TITLE
SMBL50 CABLE PL 085

A4 | DWG NO. CN03097-7/2 | REVISION 3 | SHEET 1 of 1

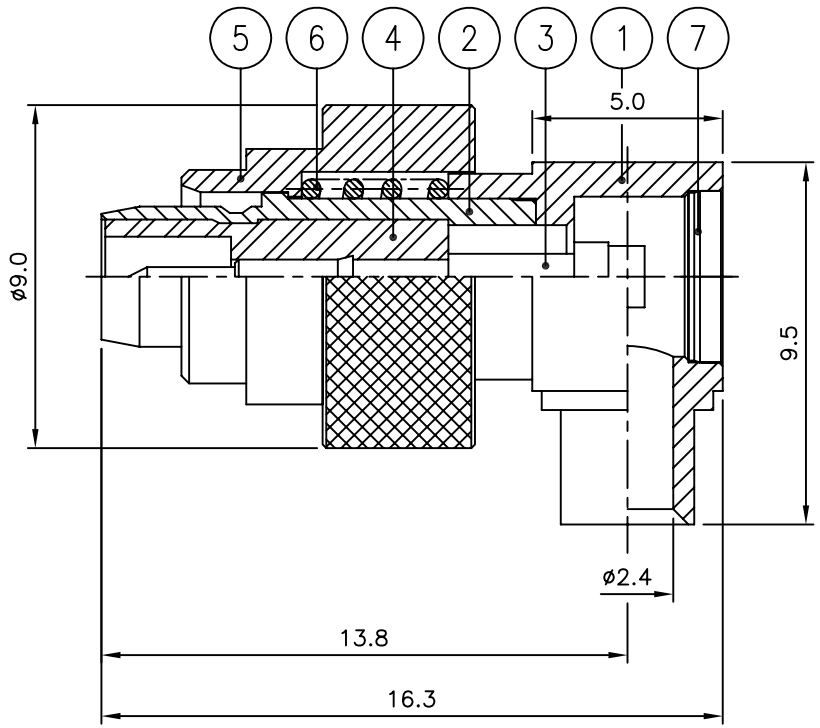
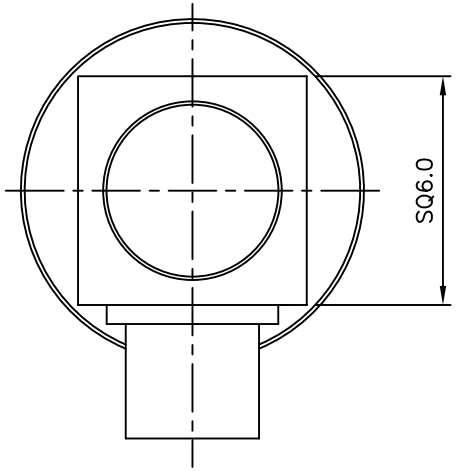
REV	DESCRIPTION	DRAWN	APPR	DATE
IR	Initial Registration	M.H.SONG	I.C.KIM	2014.07.23.
1	[설변처리No.201504-0002] 메이팅부 치수 표준화 적용	H.J.LEE	I.C.KIM	2015. 04. 23.
2	[설변처리No.201601-0009] COVER 눌림 현상 발생으로 높이 치수 변경 및 면취 추가	H.J.LEE	I.C.KIM	2016.01.13.
3	[설변처리No.201605-0012] COVER 조립시 BURR가 생겨 쇼트 발생으로 COVER 변경	H.J.LEE	I.C.KIM	2016.05.25.
